Al·legacions del Grup de Defensa del Ter a l'aprovació inicial del Projecte de restauració fluvial dels rius Mèder i Gurri

Que la Junta de Govern Local de l'Ajuntament de Vic, en la sessió realitzada el dia 5 d'agost de 2024, va aprovar inicialment el projecte de restauració fluvial dels rius Mèder i Gurri, formulat en data 23 de juliol de 2024, i signat per l'ambientòloga i paisatgista, Sra. Elisabet Mota Freixas, i l'enginyera de camins, canals i ports, Sra. Clara Unzeta Lloret.

Imatge 1. Fragment del full 4 del plànol U02C del projecte amb la passarel·la a què es refereix l'al·legació, encerclada de color verd

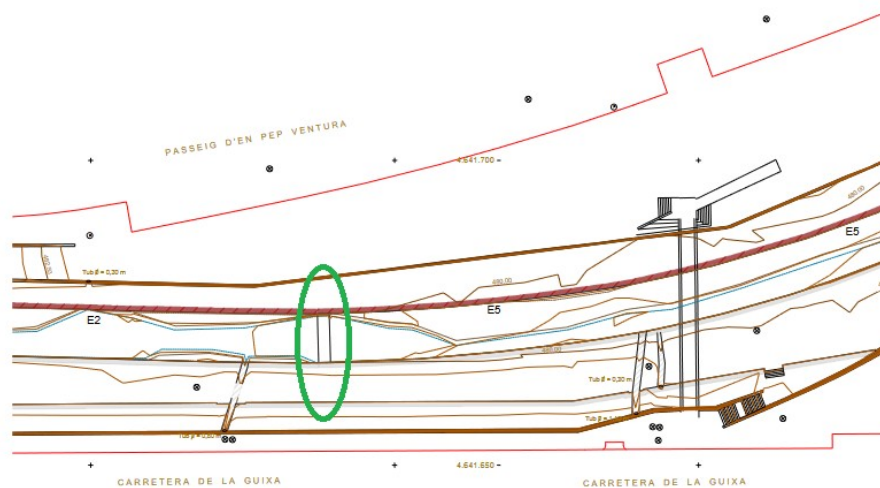
Al plànol U02C del projecte (full 4) s'indica l'enderroc del mur esquerre del Mèder al llarg del subàmbit 1.2, de manera que si no s'actua sobre la passarel·la baixa encerclada de color verd a la imatge 1, aparentment, aquesta quedarà sense suport al marge esquerre.

Al·legació 2.1: Que es faci explícit a la memòria, plànols i pressupost del projecte que també es demolirà la passarel·la recolzada als murs d'aigües baixes indicada, la qual afecta el medi fluvial, en estar garantida una suficient permeabilitat transversal entre riba i riba del Mèder amb el pont gòtic (a 90 metres) i la passarel·la alta alineada amb la rambla de Josep Tarradellas (a 60 metres).
